【原子力科学研究所放射性廃棄物処理場等】 原子炉設置変更許可申請の概要

国立研究開発法人日本原子力研究開発機構
原子力科学研究所 バックエンド技術部

「第427回核燃料施設等の新規制基準適合性に係る審査会合 資料2-1」からの
変更箇所を青字下線で示す。

第2廃棄物処理棟のアスファルト固化装置等の使用停止(2/8)

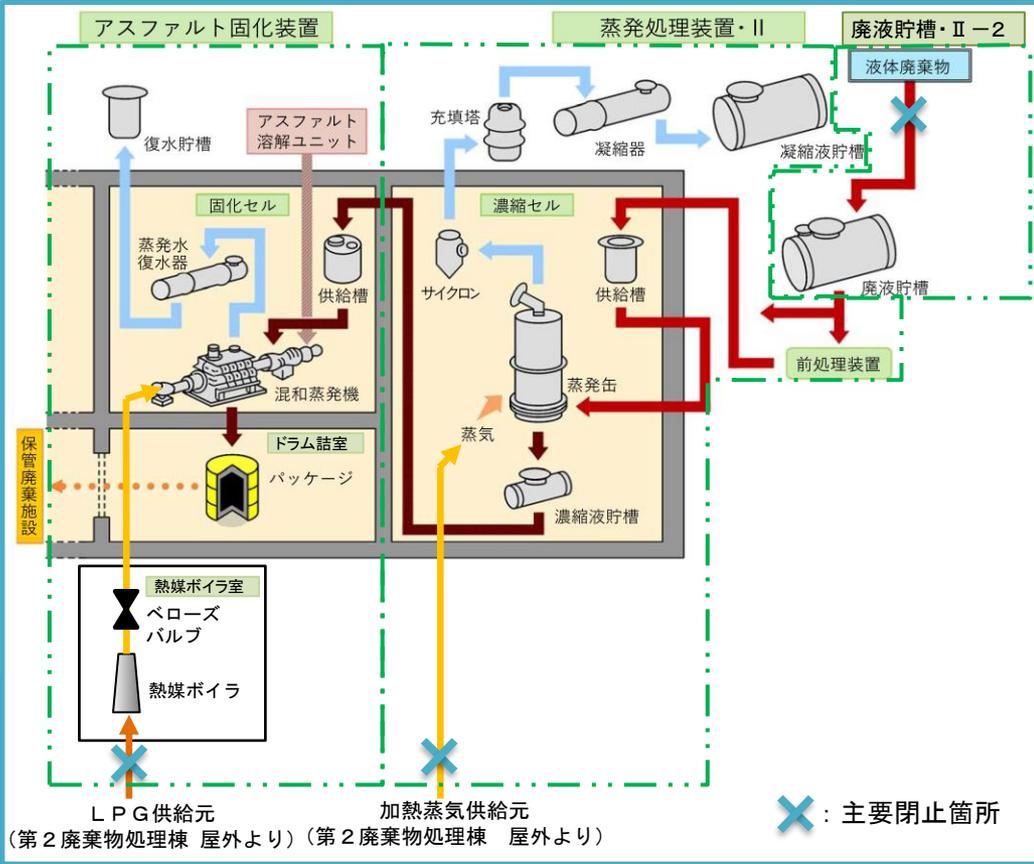
- ✓ 第2廃棄物処理棟の廃棄物処理設備の内、廃液貯槽・Ⅱ-2、蒸発処理装置及びアスファルト固化装置(以下、アスファルト固化装置等)は、液体廃棄物の受入系統及び処理装置の加熱源を閉止することで使用停止とする。
- ✓ アスファルト固化装置等の解体撤去については、継続使用する固体廃棄物処理設備・Ⅱの処理運転と解体撤去作業を並行で進めることは困難であり、アスファルト固化装置等を残置することによる保安上の問題もないことから、第2廃棄物処理棟全体の廃止措置時に実施する。

図1 原子炉設置変更許可申請書 第8-2(2)-2図に加筆

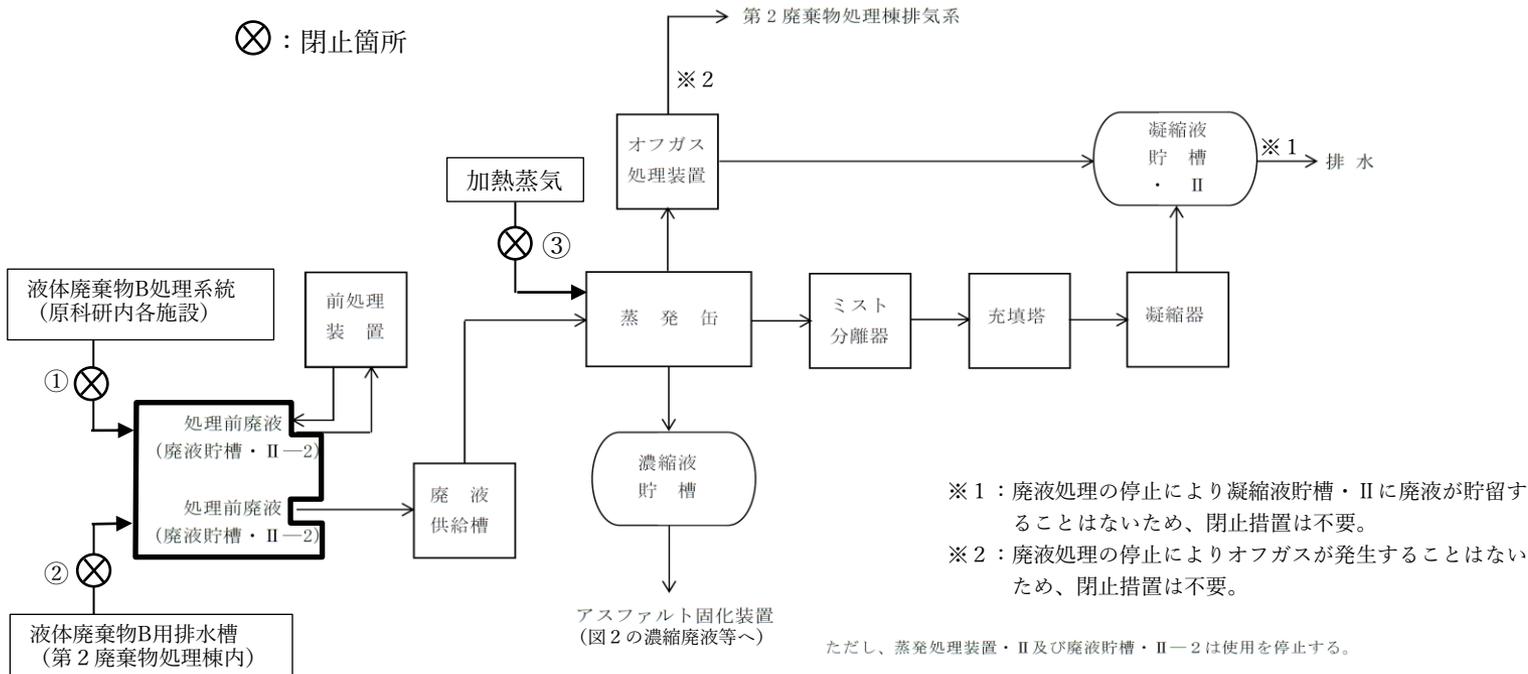
① 廃液の受入口に閉止プラグ又は閉止フランジを設置する。

② 弁を取り外して閉止フランジを設置するか、フランジ面間に閉止板を挿入する。

③ 弁を取り外して閉止フランジを設置するか、フランジ面間に閉止板を挿入する。

図2 原子炉設置変更許可申請書 第8-2(2)-4図に加筆

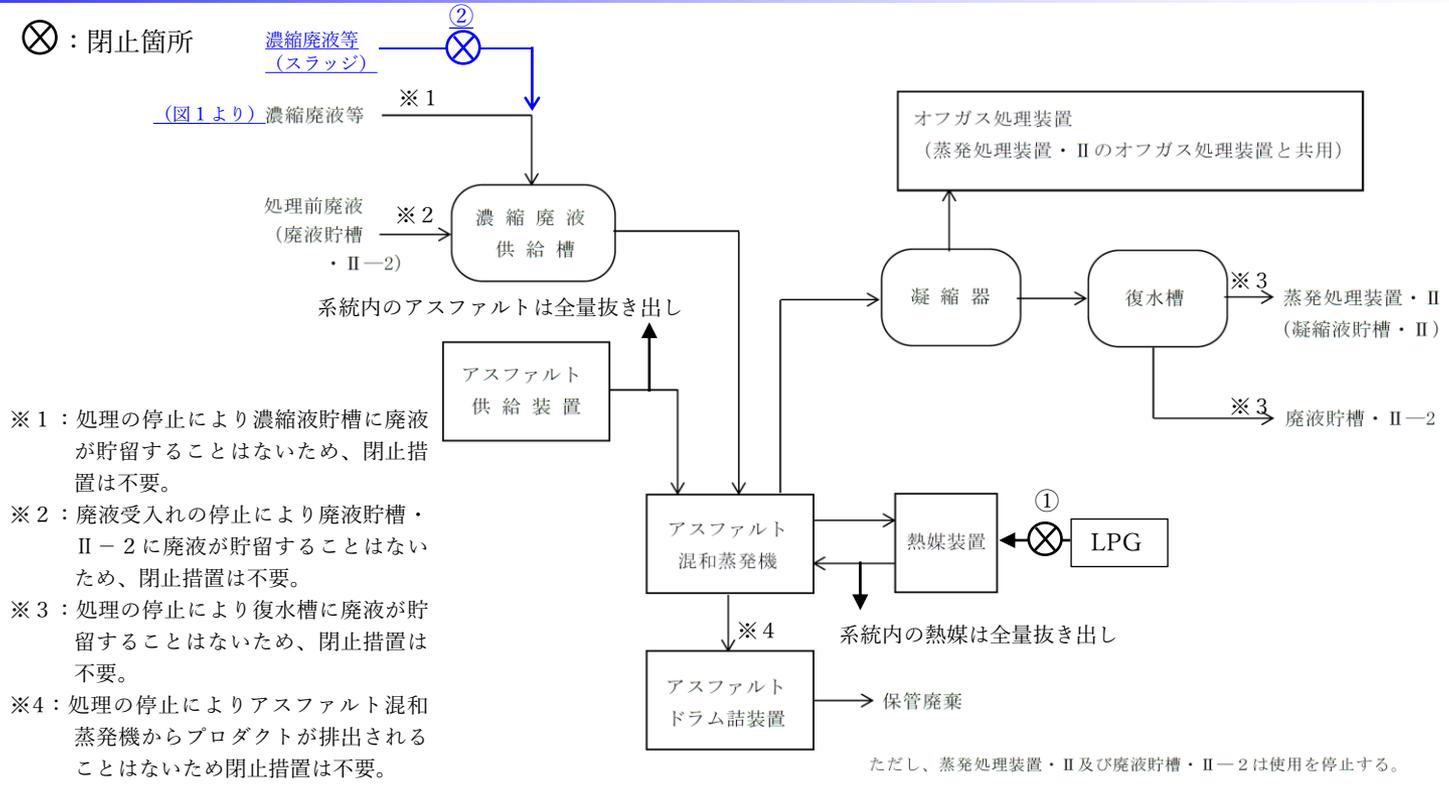
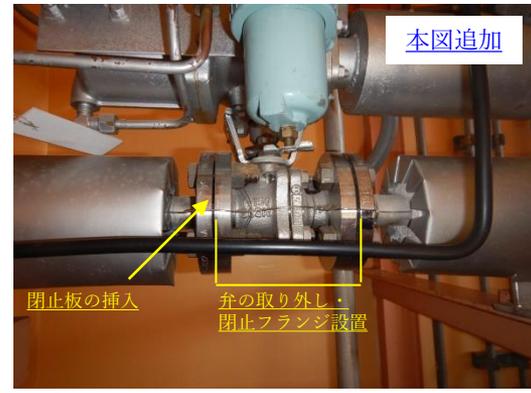
① LPG配管を閉止フランジで閉止する。

② 弁を取り外して閉止フランジを設置するか、フランジ面間に閉止板を挿入する。

アスファルト固化装置等の使用停止に係る電源遮断箇所

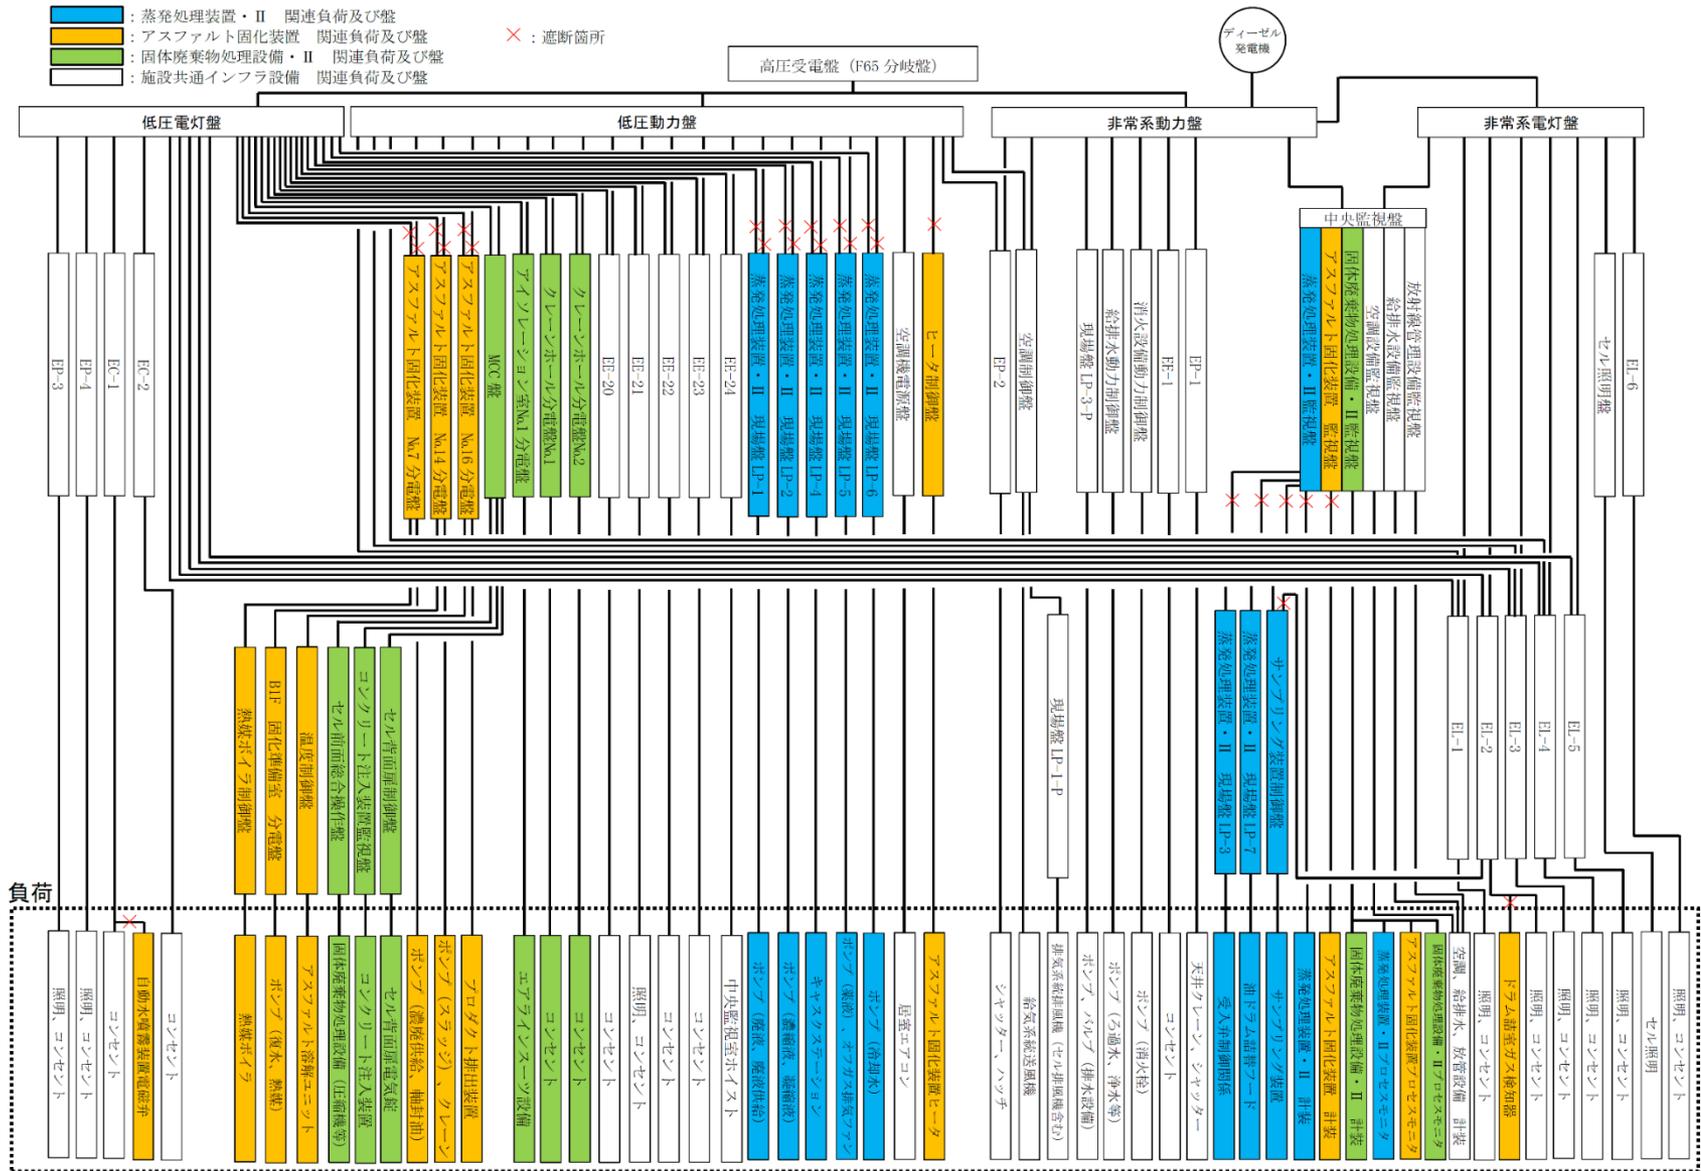
- ✓ アスファルト固化装置等の系統内は、工業用水(一部の機器については加熱した硝酸溶液)による洗浄を実施しており、残存している汚染については、今後、作業員が入槽し、拭き取り除染を実施する。
- ✓ 装置内の可燃性物質(熱媒油、アスファルト)は全量抜き出す。[\(実施済み\)](#)
- ✓ 固体廃棄物処理設備・Ⅱと共用する設備(セル排風機等)を除き、電動機、ポンプ、計装制御系等、すべての電源供給を遮断する。[\(電源遮断箇所はP.16参照\)](#)
- ✓ 処理装置の加熱も行わないことから系統内の圧力上昇が生じないため、装置の内部から放射性物質(残存汚染)が系統外に漏えいする可能性は極めて低い。仮に漏えいしたとしても、その量は非常に少なく、各装置に閉じ込め機能が必要なものではない。なお、保安活動を継続することにより、残存する処理設備については、処理設備からの放射性物質の漏えいを生じないように管理する。

原子力科学研究所における放射性液体廃棄物処理フロー(変更後)

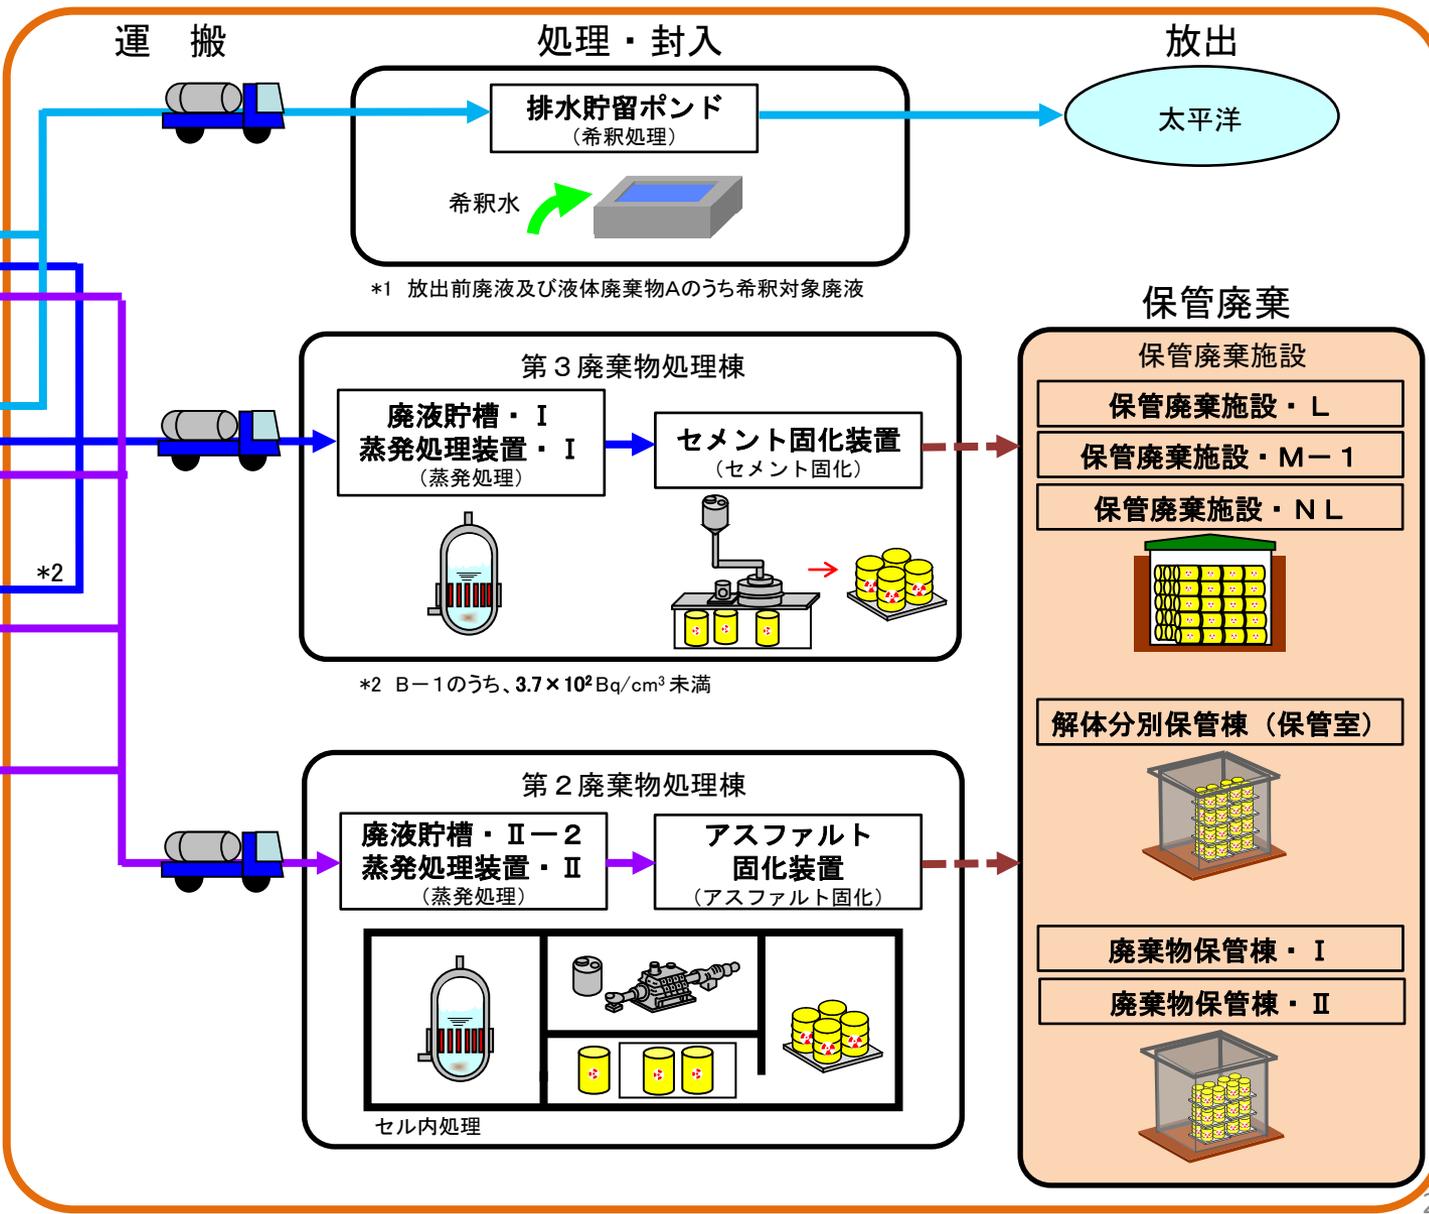
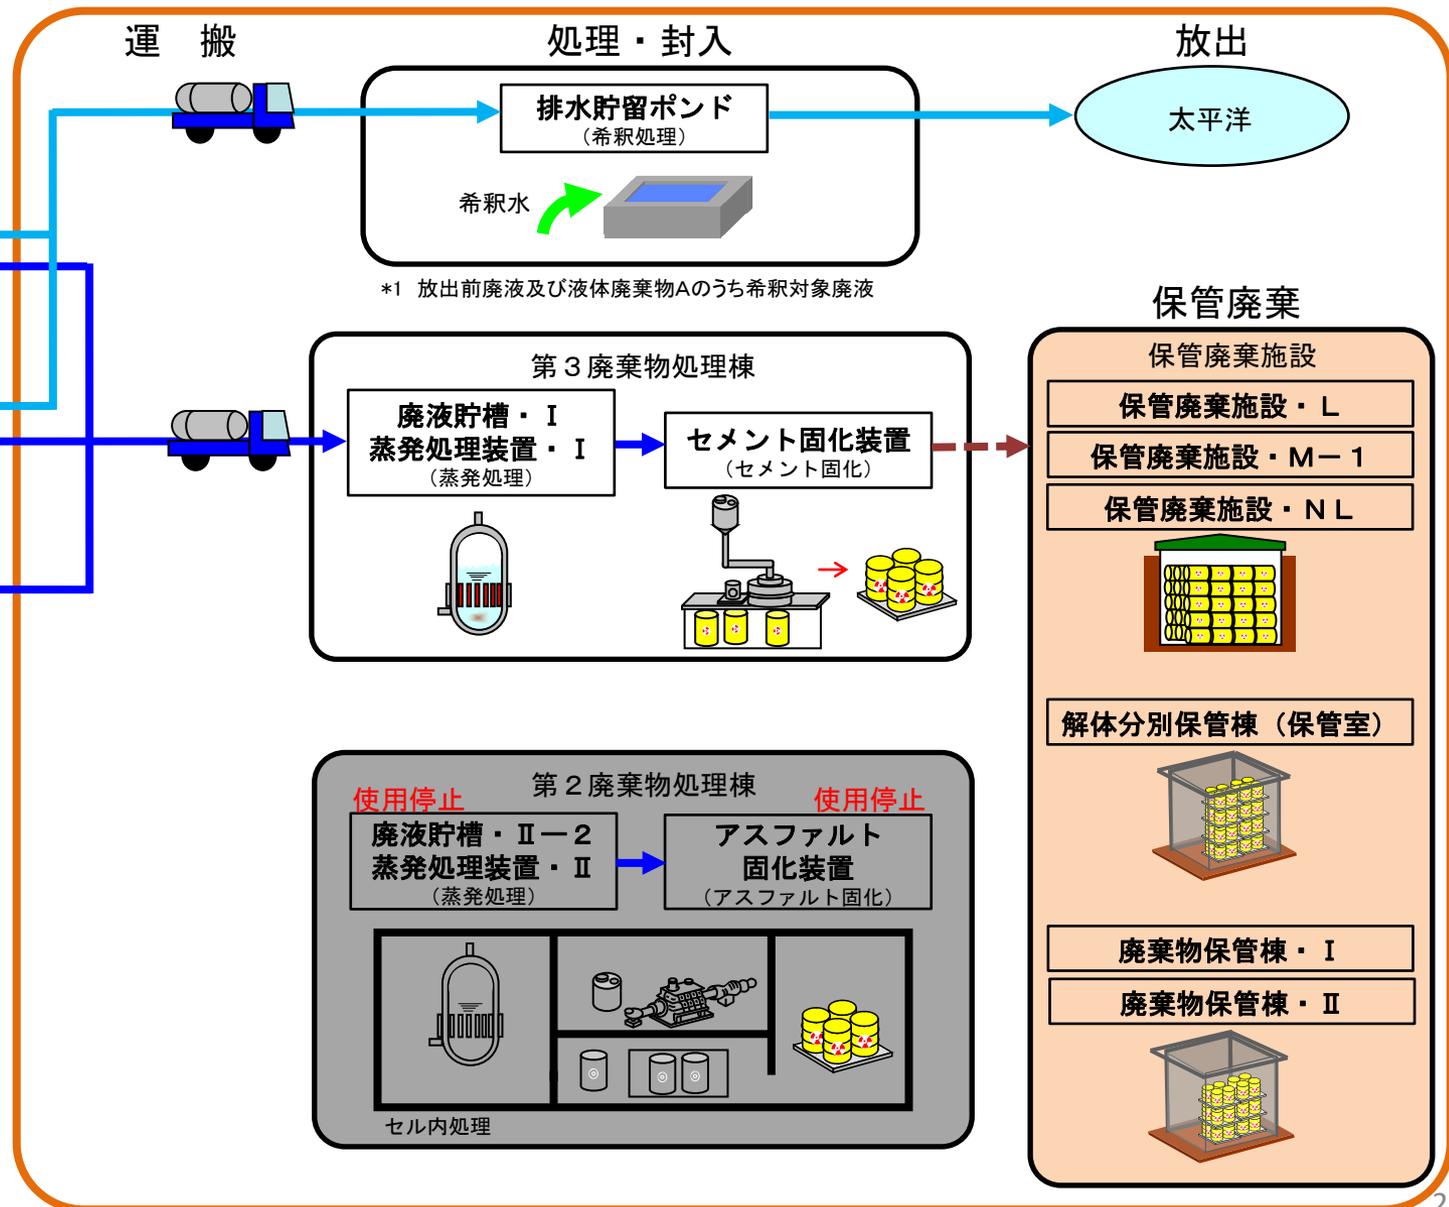
第3廃棄物処理棟における受入・処理対象廃棄物の放射能濃度の変更と併せて液体廃棄物のレベル区分の変更を行う。なお、これまでの原子力科学研究所における液体廃棄物の発生量及び放射能濃度から、レベル区分変更後も放射性廃棄物処理場において、十分に処理可能である。また、今後についても現時点で発生量の増加の予定はなく、従来どおりの発生量が見込まれることから、十分に処理可能であり、処理後のセメント固化体の発生量も保管廃棄施設の保管能力に影響を与えるものではない。

発生施設において固形化処理を行い、
固体廃棄物として取り扱う。
(放射性固体廃棄物処理フローに従い管理)
